세 라 믹 일 반 산 업 단 지 개 발 실 시 계 획 (변 경) 지 구 단 위 계 획

2024. 11.

목 포 시

④ 지구단위계획 (변경)결정 조서

**기반시설의 배치와 규모에
관한 도시관리계획결정도(변경)**

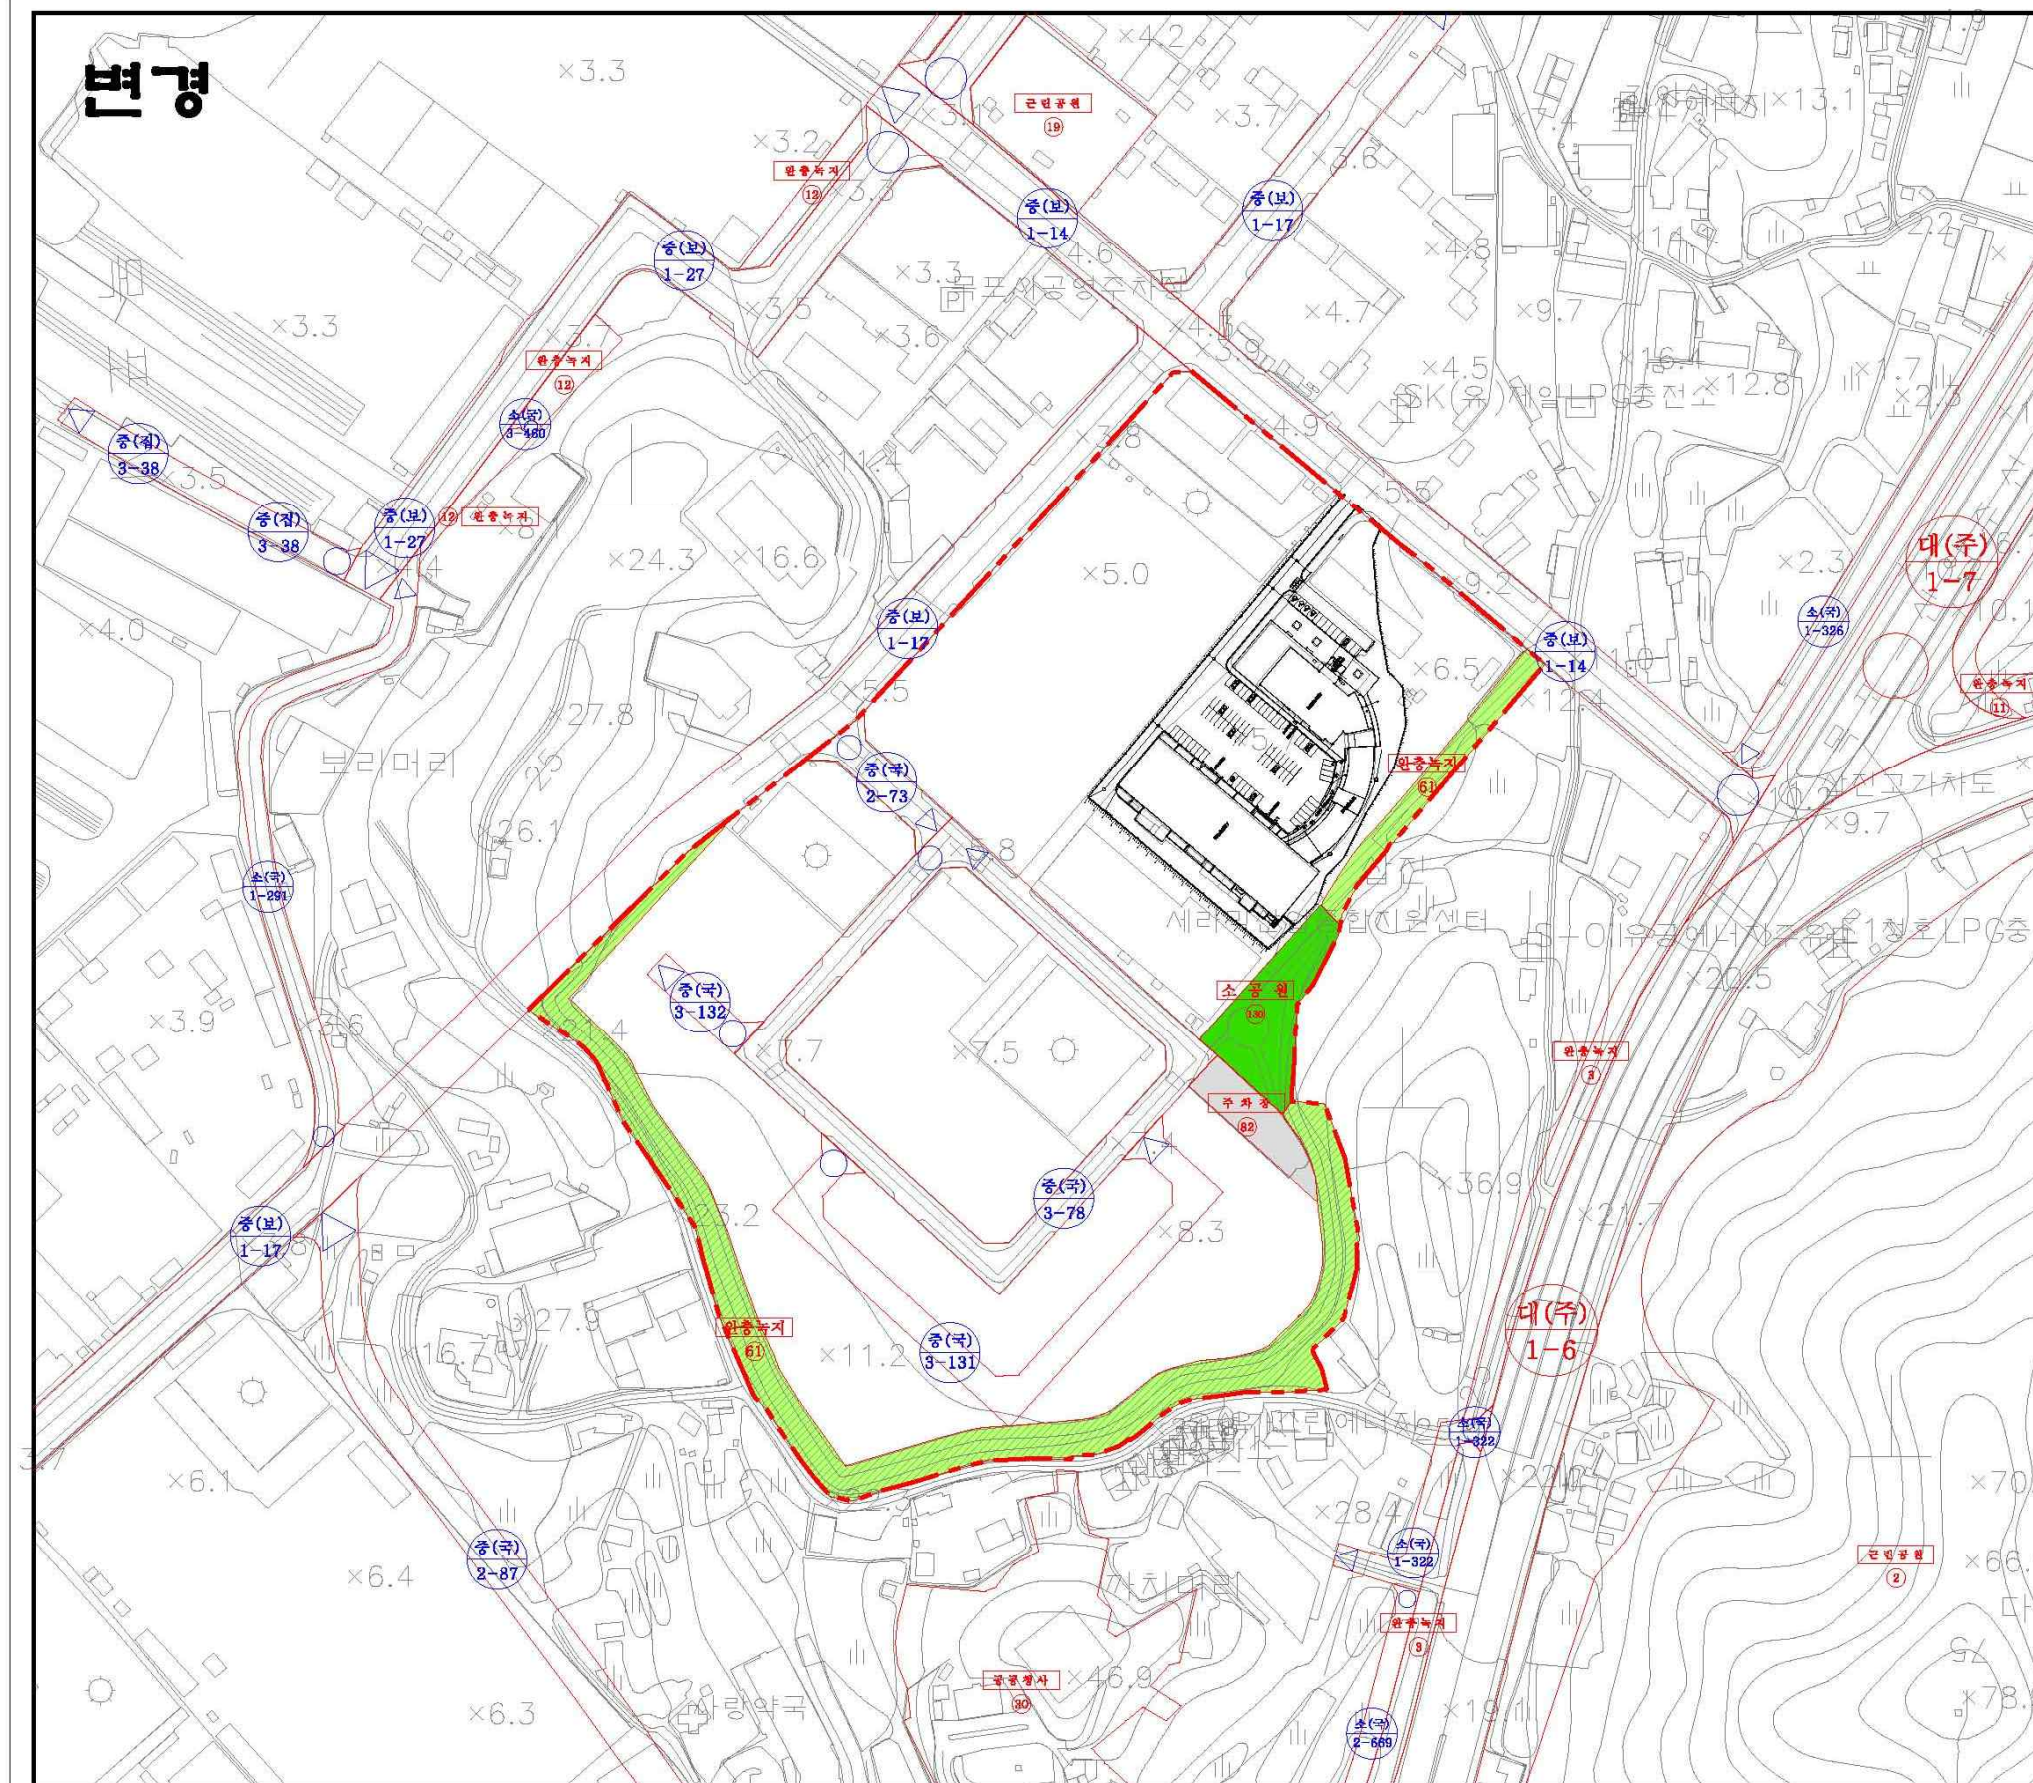
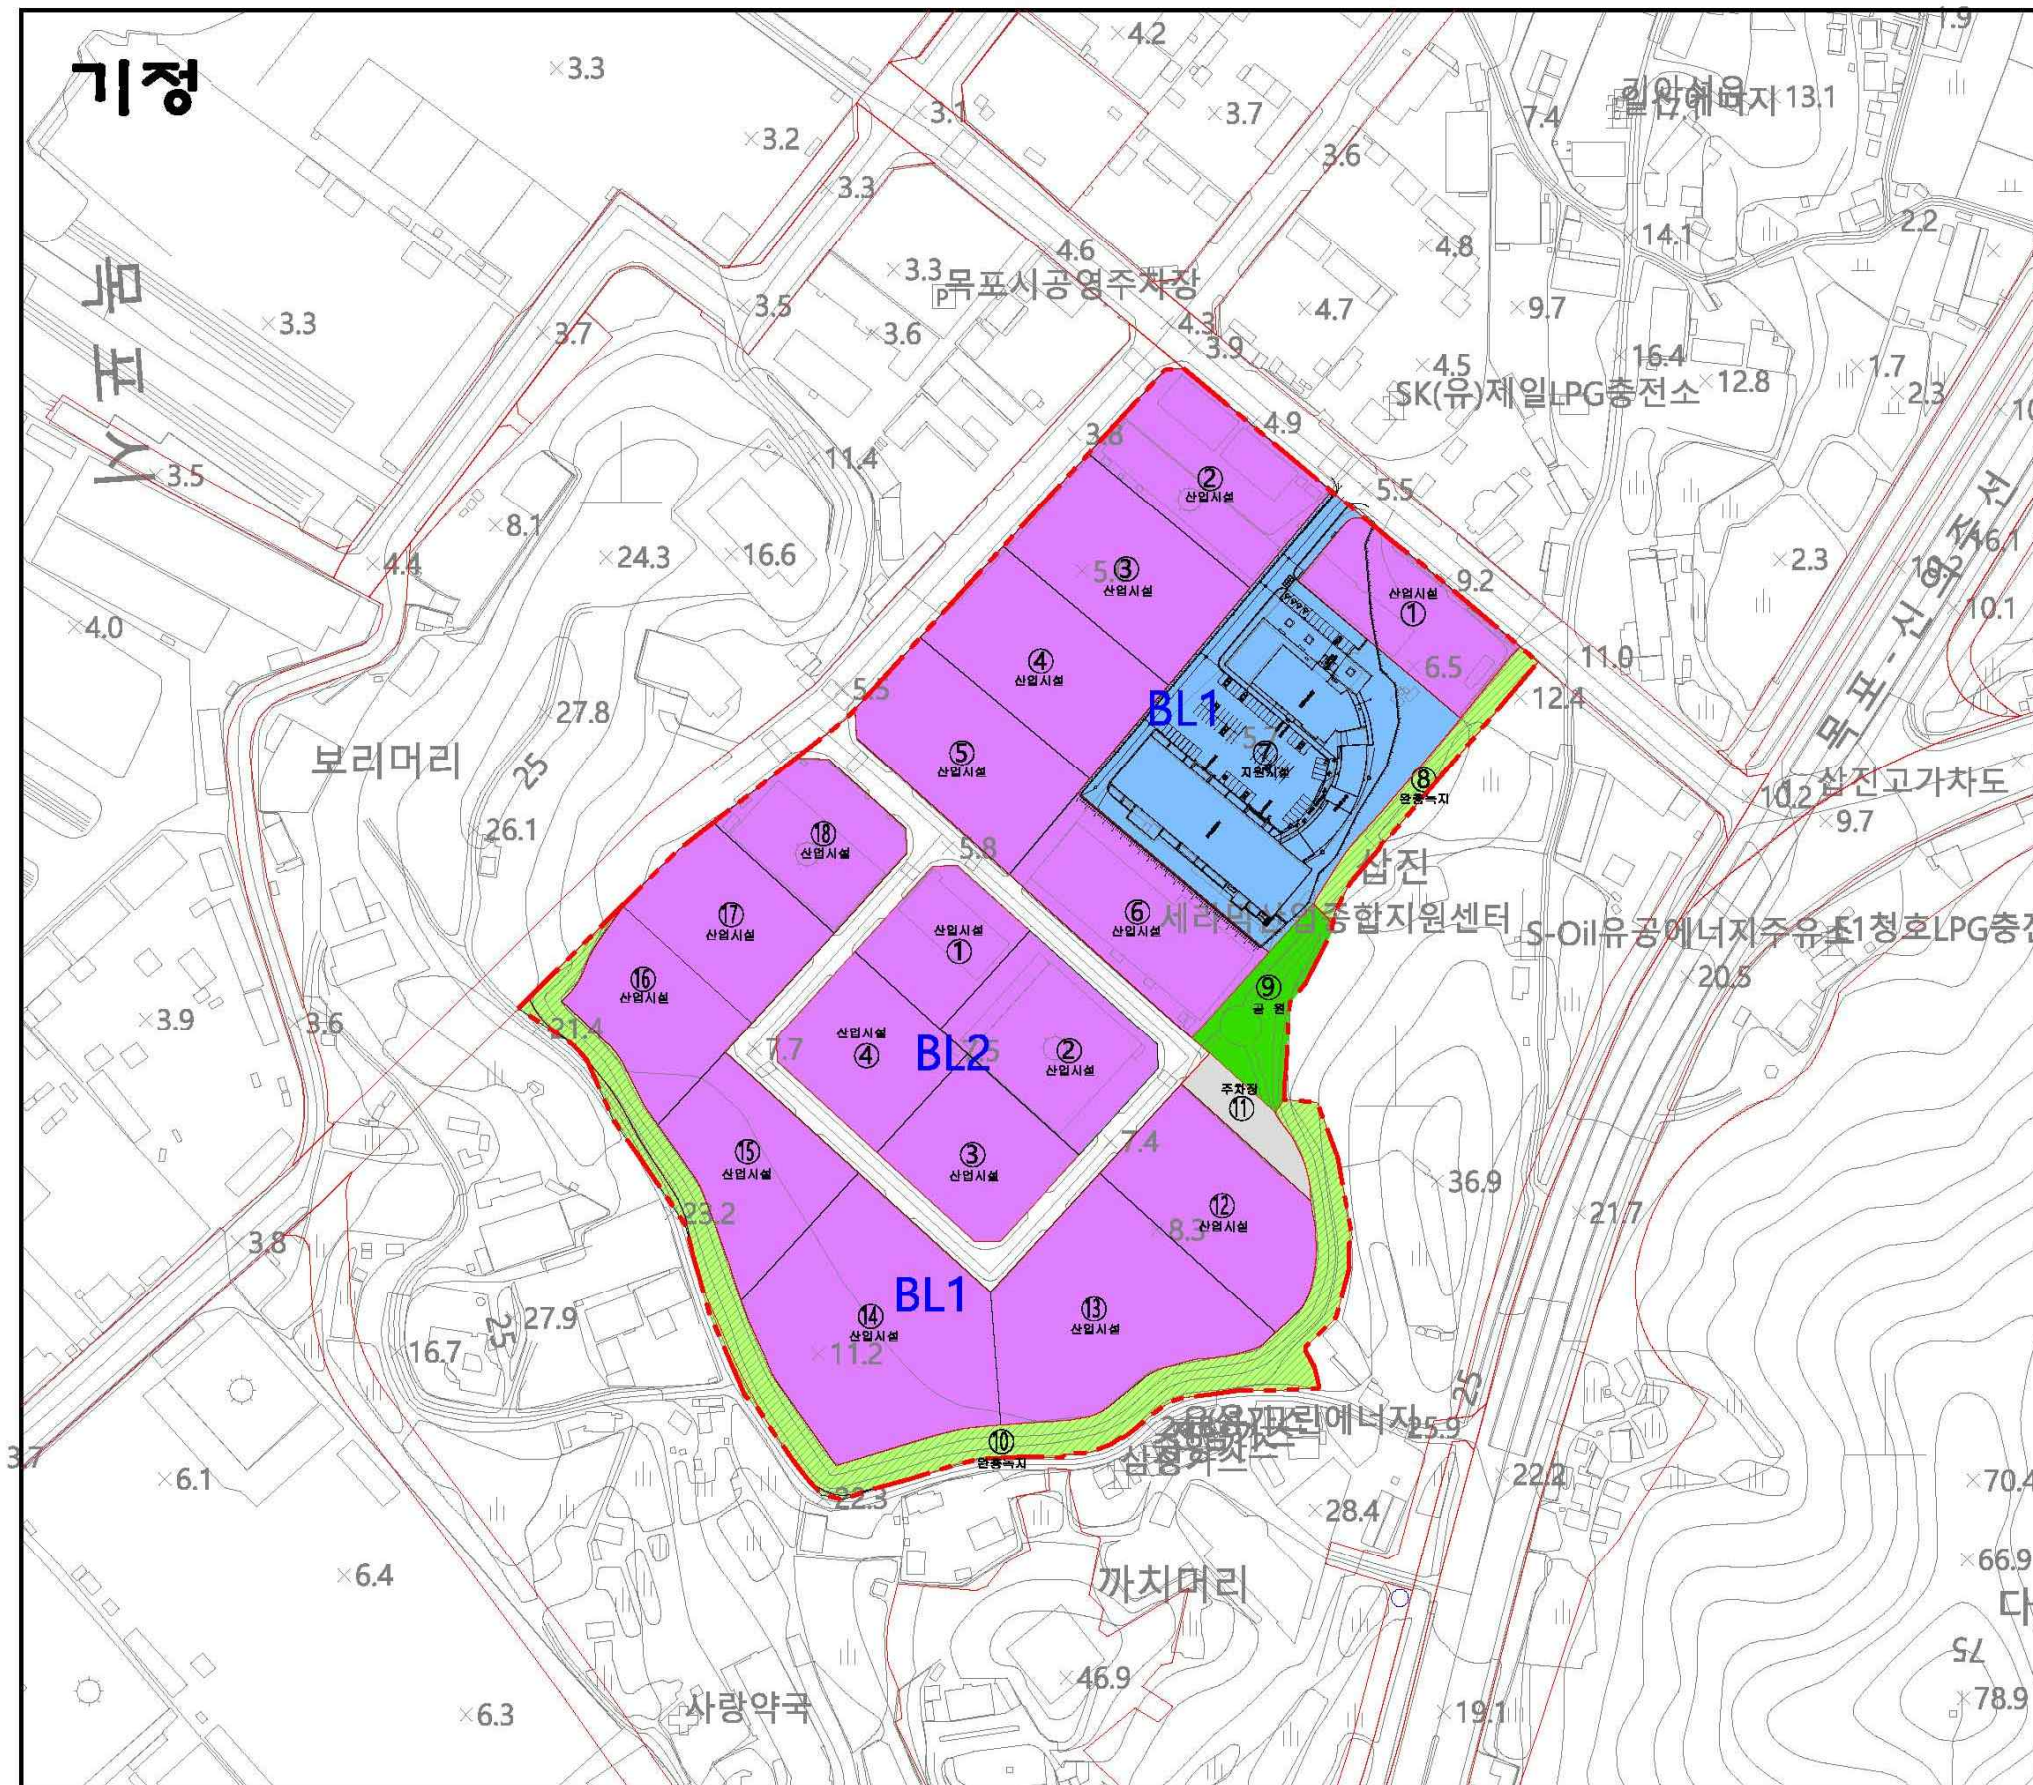
- 도로 결정(변경) 사유서

변경전 도로명	변경후 도로명	변경내용	변경사유
-	중로3-131	- 노선신설 - L=322m, B=12m	세라믹일반산업단지내 획지계획 변경에 따른 원활한 교통흐름 및 차량 진·출입을 위해 도로 신설
-	중로3-B32	- 노선신설 - L=51m, B=12m	세라믹일반산업단지내 획지계획 변경에 따른 원활한 교통흐름 및 차량 진·출입을 위해 도로 신설

- 주차장 결정(변경) 사유서

도면표시번호	시설명	변경내용	변경사유
82	노외주차장	• 면적 변경 - 면적 = 1,119.6㎡ → 1,114.9㎡ 감) 4.7㎡	• 세라믹일반산업단지내 완충녹지 변경에 따른 노외주차장 변경

- 녹지 결정(변경) 사유서

도면표시번호	시설명	변경내용	변경사유
61	완충녹지	• 면적 변경 - 면적 = 10,177.9㎡ → 10,664.9㎡ 증) 487.0㎡	• 세라믹일반산업단지내 획지계획 변경에 따른 완충녹지 변경
